「日本原子力研究開発機構の大洗研究所廃棄物管理施設の設計及び工事の方法の変更認可申請に係る追加説明について」に対する回答の提出及び対応状況

令和2年12月11日

国立研究開発法人日本原子力研究開発機構

< 固体廃棄物減容処理施設の設置 >

図-1 保守用品の考え方に係るフロー図

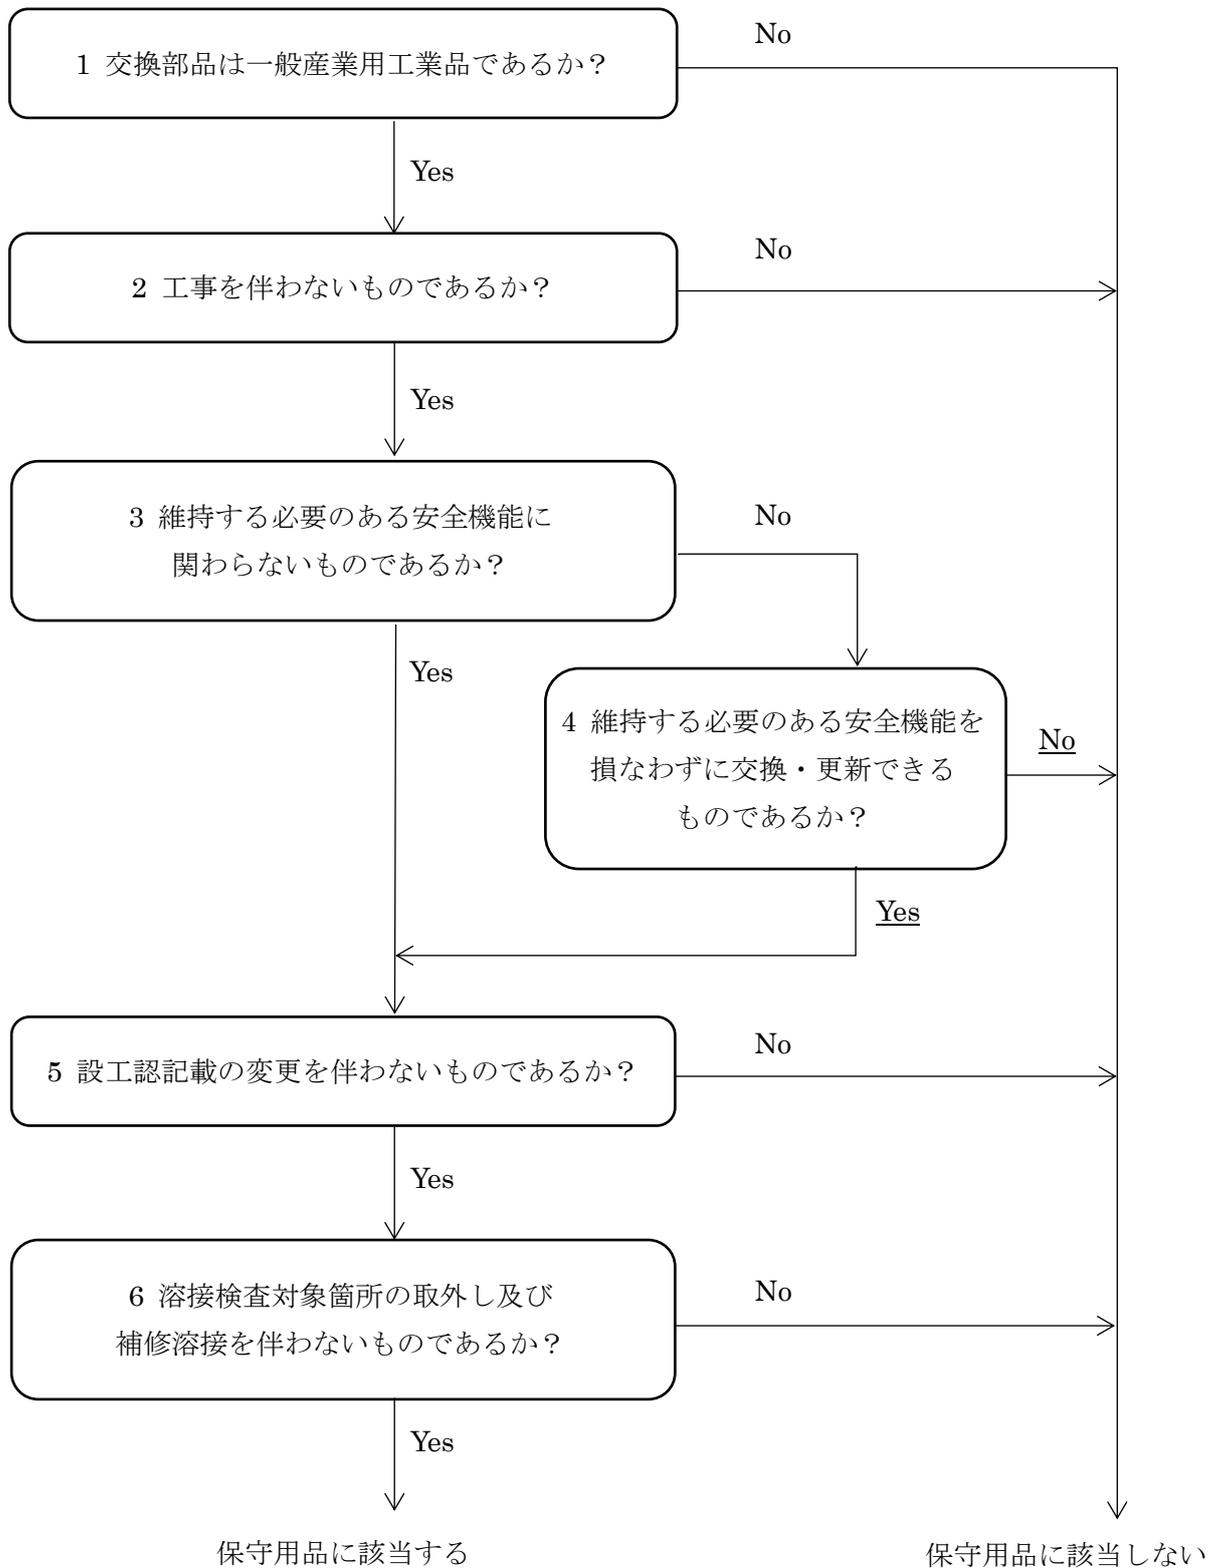
- 設計及び工事の方法の認可申請設備機器の保守用品（取替えに設工認を必要としない設備機器）について、各設備の安全機能上の全体的な構成範囲を図面等で示した上で、保守用品の対象範囲及びその妥当性を示すこと。

事業者としての保守用品の考え方に係るフロー図を図-1に示す。また、本設工認申請書の保守用品に係る用途及び保守用品とした部品（一例）を補足-1に示す。

なお、「交換部品が維持する必要がある安全機能に関わらないもの」とは、事業許可に示される安全機能の①直接的な安全機能である「遮蔽」及び「閉じ込め機能」に関わらないものであり、維持する必要がある安全機能を損なわずに交換・更新できるものとしている。このうち「閉じ込め機能」の一部の構成品のOリング、パッキン類等の密閉用部品は、密閉用部品を2重化にすることにより閉じ込め機能を維持しつつ交換することができることより「維持する必要がある安全機能を損なわずに交換できる」ため、保守用品としている。

図-1 固体廃棄物減容処理施設東側の樹木の植生状況

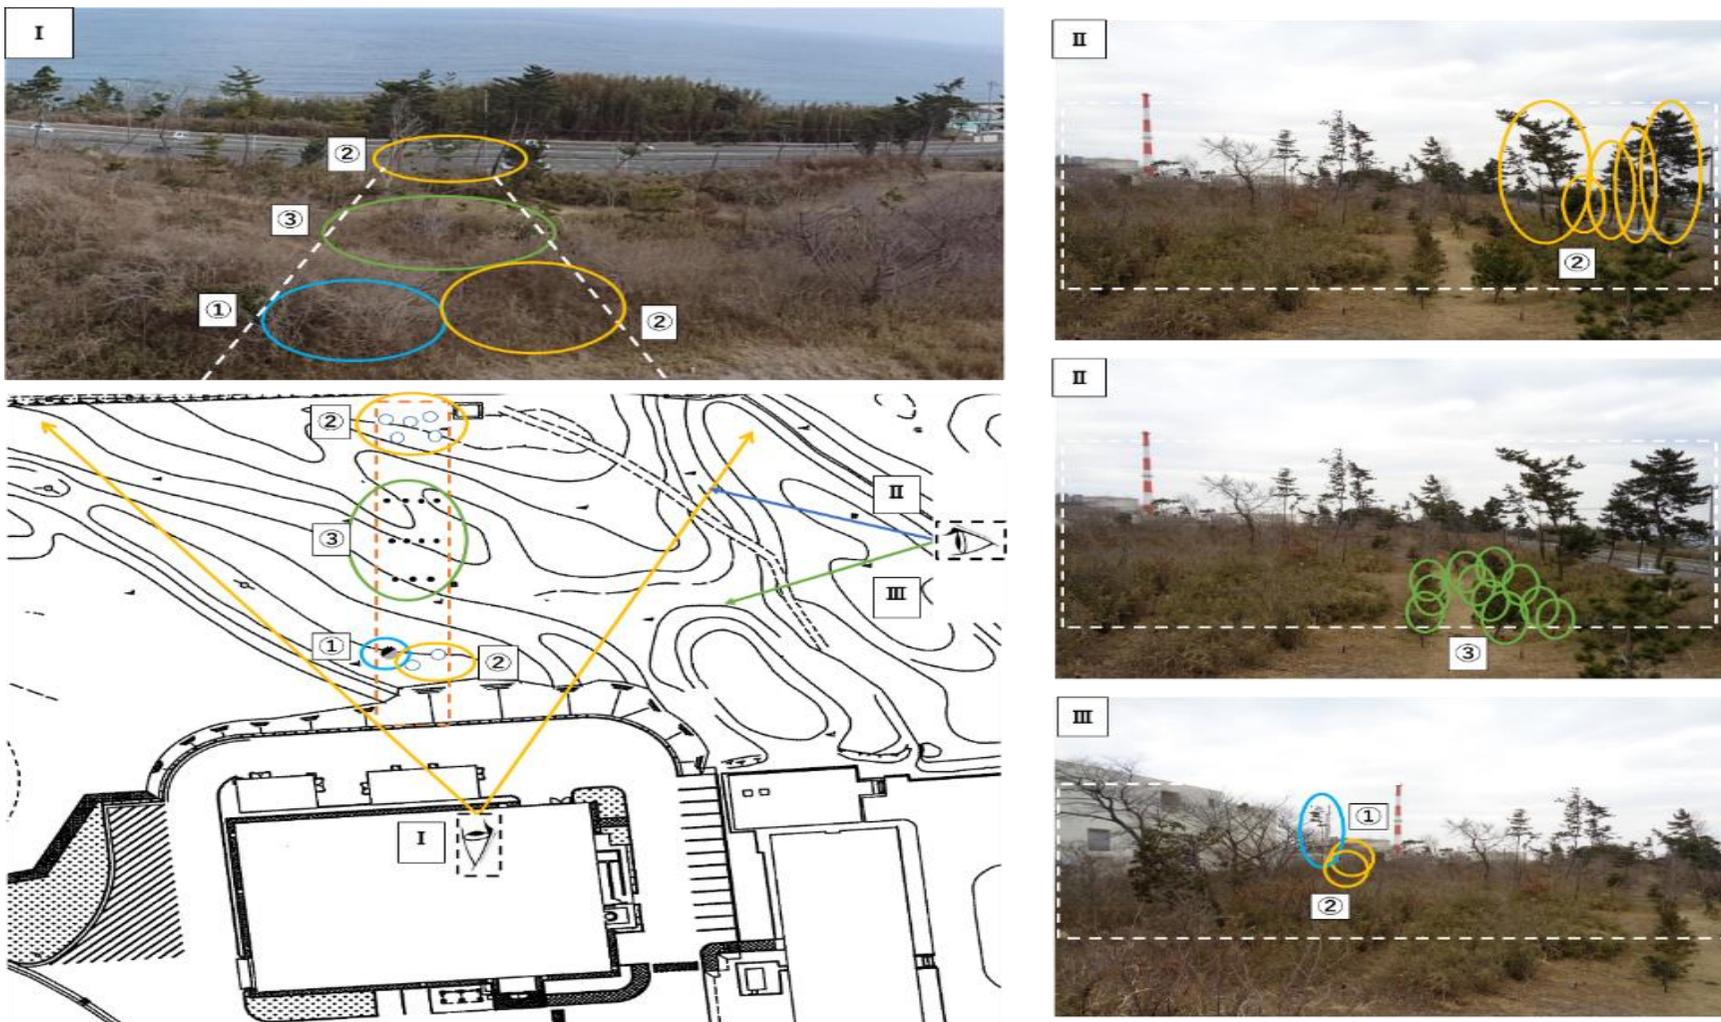
○ 樹冠率を事業変更許可申請書の0.3 から0.067 に変更していることについて、周辺の森林の状況を踏まえてその妥当性を示すこと。

- ・ 設工認に記載の樹冠部面積46m²の算出根拠を説明のこと。

事業変更許可申請書の樹冠率0.3を下回ることを確認するため、申請時点での固体廃棄物減容処理施設に最も近い東側の森林の樹木の植生状況を現地調査した。

調査の結果、樹木の位置、本数及び樹木の大きさから樹木の密集度が最も高い範囲の樹冠率は、樹幹率は、0.067であり、樹冠率0.3を下回ることを確認した。

樹冠部面積の46m²は、東側の樹木の植生状況を現地調査し、密集度が最も高い範囲の樹木の樹冠部（樹木の上部の枝及び葉を含む。）の大きさより、①最大7.07m²（樹木の直径（長辺直径＝短辺直径）；3m×3m）が1本、②最大3.15m²（樹木の楕円直径；4m×1m）が7本、③最大1.54m²（樹木の直径（長辺直径＝短辺直径）；1.4m×1.4m）が11本から、樹冠部の合計面積（①x1本+②x7本+③x11本）として46m²を算出している。

熔融固化体移送台車の火炎防護対策

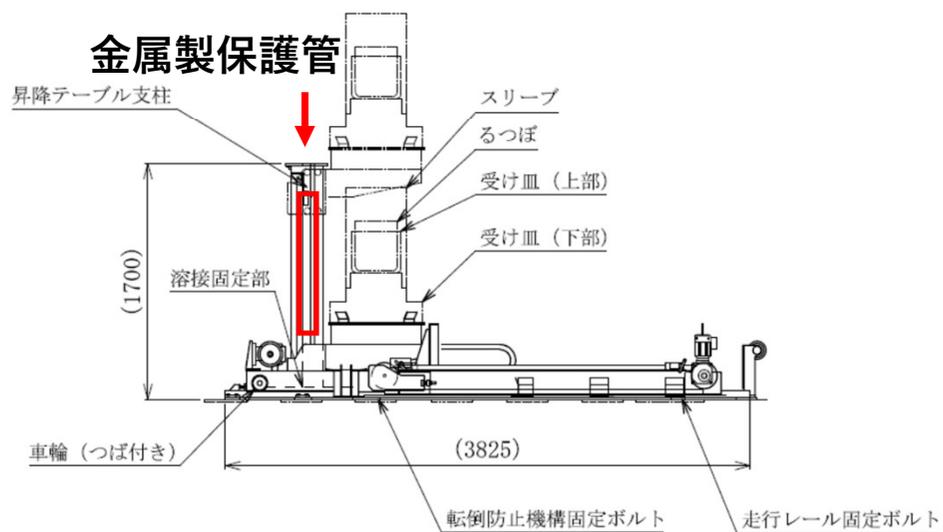
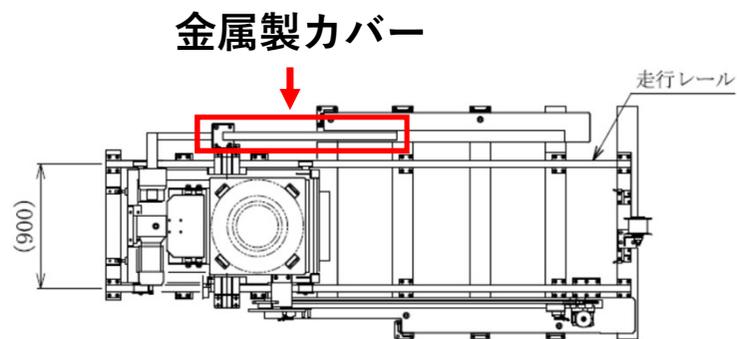
- 基準適合性の説明において、「実用上可能な限り」、「原則として」、「やむを得ず」との記述があるが、所定の火災防護対策を取らない場合は、その理由、対象となる設備や具体的な代替の火災防護対策を説明すること。

焼却溶融炉の直下にある溶融固化体移送台車については、駆動機構があり、この機構の作動に必要な電気ケーブルを設置する必要がある。このケーブルは難燃性の材料を使用するため、やむを得ずの対策として、金属製カバー又は金属製保護管を敷設することとしている。

図-1 排ガス処理装置（セル内フィルタ）の系統

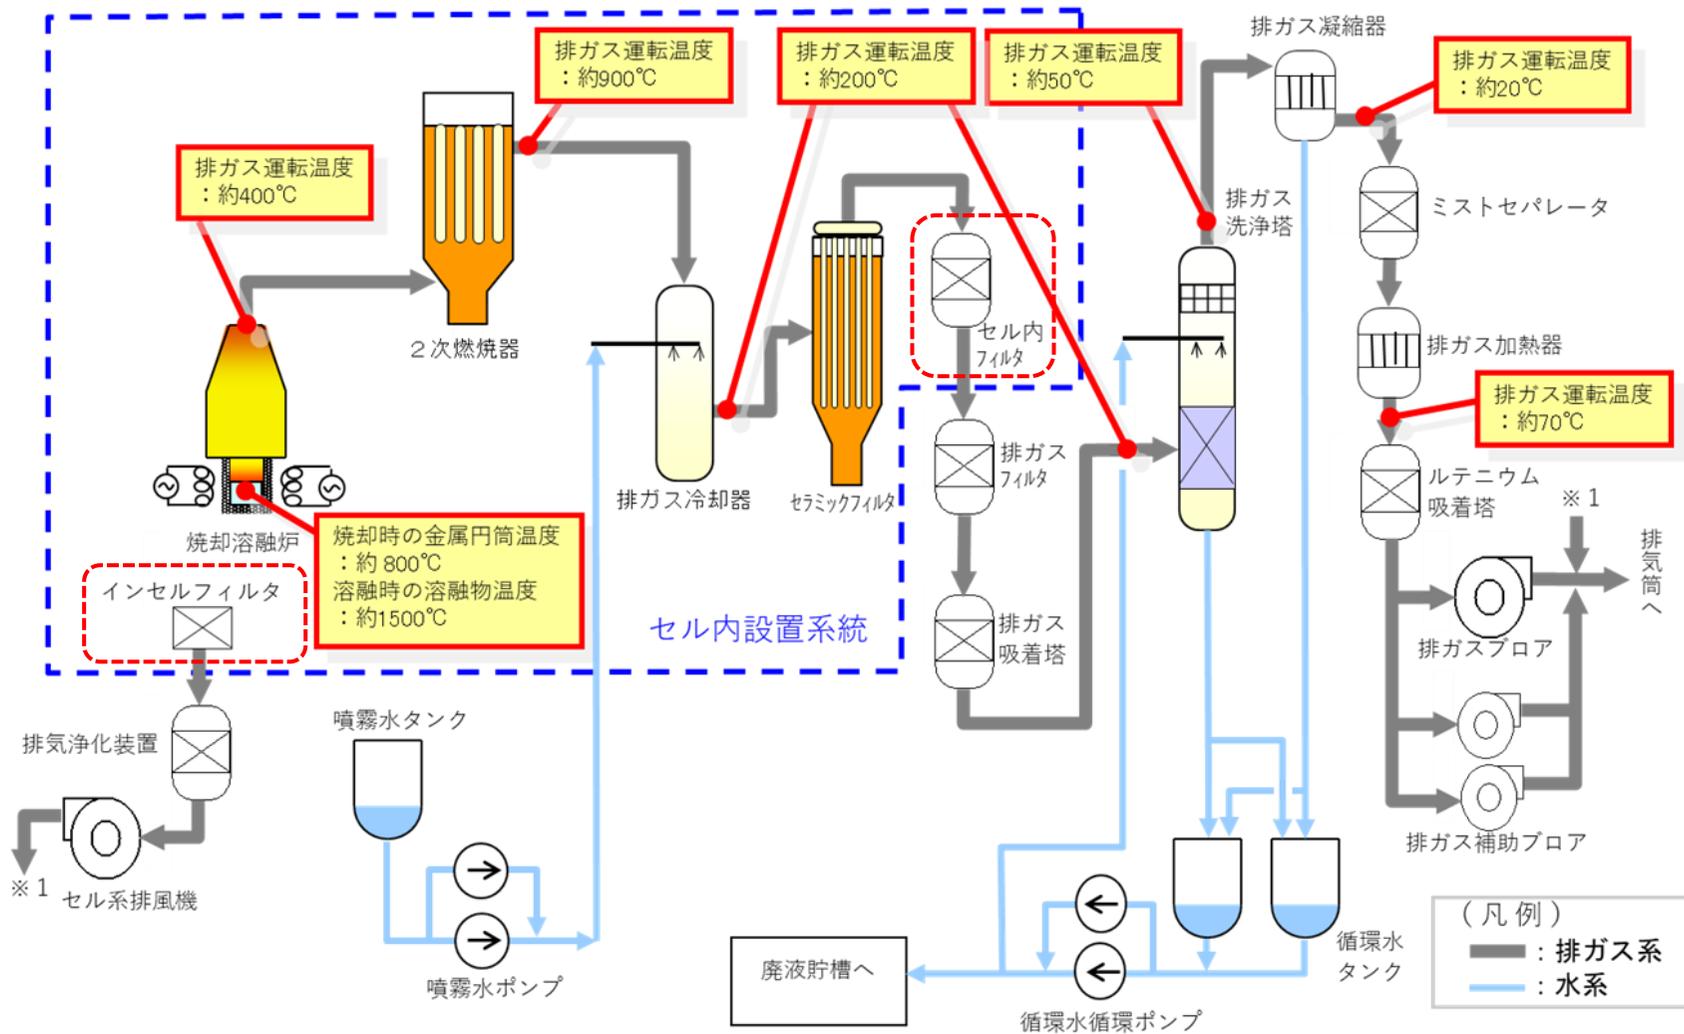
- 事業変更許可申請書（第四条-8）では、インセルフィルタは火炎防止型のフィルタを設けるとしているが、本-1-87 焼却溶融設備の排ガス処理装置のセル内フィルタは火炎防止型であるか説明すること。

セル内フィルタは火炎防止型ではない。その理由は次の通り。

セル内フィルタは焼却溶融炉から発生する排ガスを処理対象としており、この排ガス系統は閉じられた系統である。焼却溶融炉から発生した排ガスは、セル内フィルタに到達するまでに、2次燃焼器及び排ガス冷却塔を通過し、さらに耐火性を有するセラミックフィルタにてろ過されるため、セル内フィルタに火炎は到達しない。従ってセル内フィルタは火炎防止型としていない。

図-1

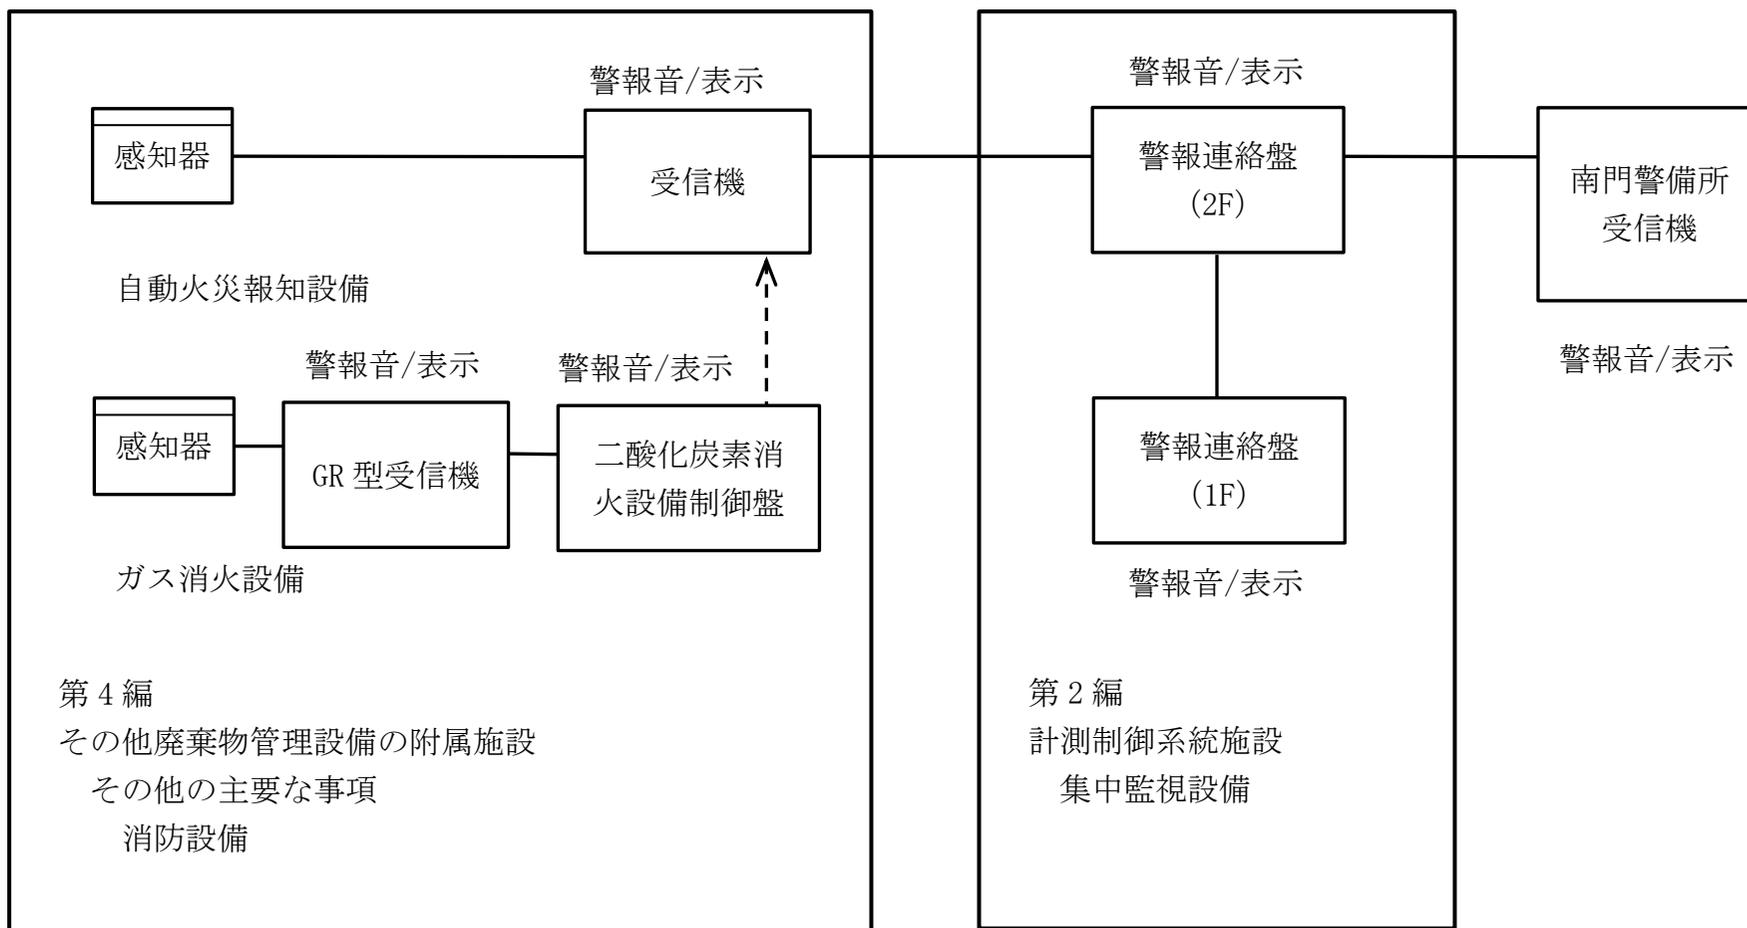
- 事業変更許可申請書（第四条-13）では、火災を検知した場合の火災信号は、固体廃棄物減容処理施設では、運転監視室及び警備所に送信し、警報盤に表示するとしているが、本申請において警備所に送信することを示すこと。

火災を検知した場合に火災信号を警備所に送信することを示すため、固体廃棄物減容処理施設の消防設備に、固体廃棄物減容処理施設の計測制御系統施設の集中監視設備と同様の記載を行う。また、検査項目及び検査に必要な情報を設工認に追加する。

具体的には、検査項目として「警報検査」、「系統検査」、を追加する。また、検査に必要な情報として、消防設備の設計条件及び仕様表に火災時に警報音が吹鳴し、表示されることの「警報表示項目」の追加。「南門警備所の配置図」及び設備の信号接続に係る「系統図」を設工認に追加する。

なお、固体廃棄物減容処理施設で火災を検知した際は、各部屋に設置している自動火災報知設備及びセル内に設置しているガス消火設備の感知器の信号を、2階運転監視室に設置している受信機に出力し、その後、固体廃棄物減容処理施設の主要な警報を集中的に表示するための計測制御系統施設の集中監視設備に接続し、2階運転監視室及びエントランスホールに表示するとともに、南門警備所に接続し、常時監視を行う設計としている。

図-1 焼却溶融炉及び排ガス処理装置の系統

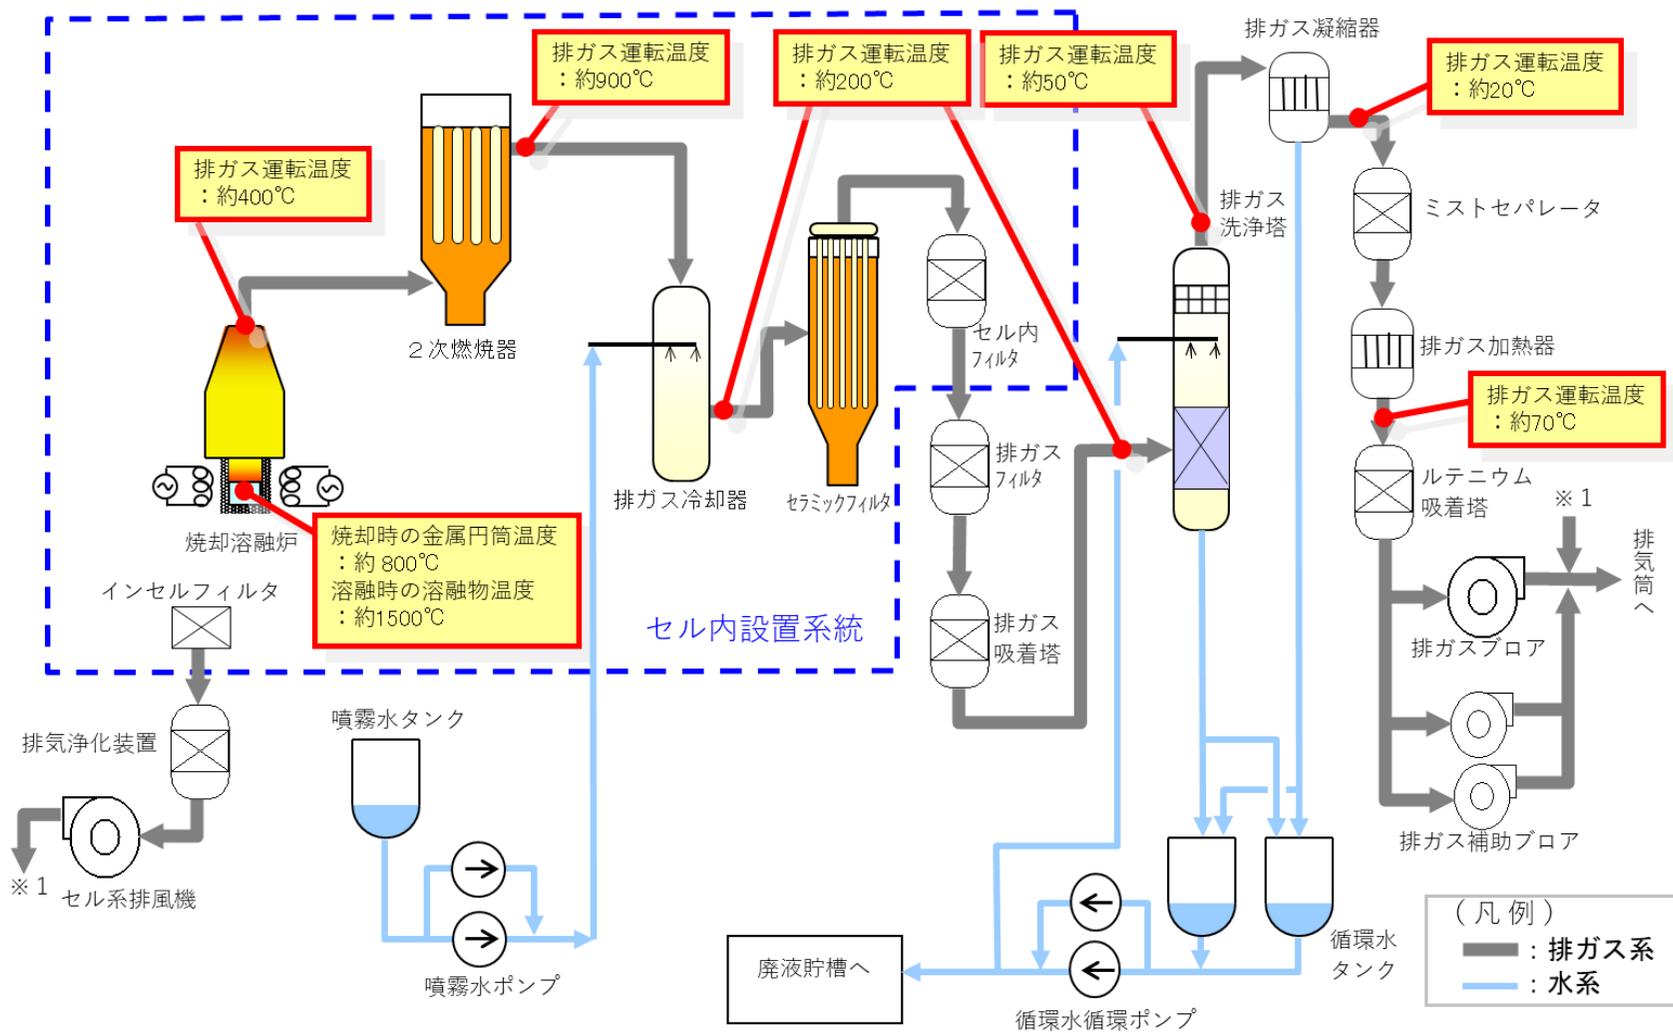
- 本-1-9 減容処理設備の焼却溶融炉、排ガス処理装置、溶融物を受けるるつぼ及び輻射熱を抑えるスリーブは、耐火性、耐熱性及び耐食性を考慮した材料を使用し、るつぼは溶融ごとに交換する設計とすることについて、詳細に説明すること。

焼却溶融炉本体は、その接ガス部および炉内壁にアルミナ質セメントを使用し、耐火性を有するものとしている。

排ガス処理装置は、焼却溶融炉後からルテニウム吸着塔までの各機器及び配管で構成されているが、そのうち焼却溶融炉後から排ガス洗浄塔までの接ガス部は、ハステロイ材を用いている。排ガス洗浄塔後からルテニウム吸着塔までは、ステンレス鋼（SUS304L）を用いている。
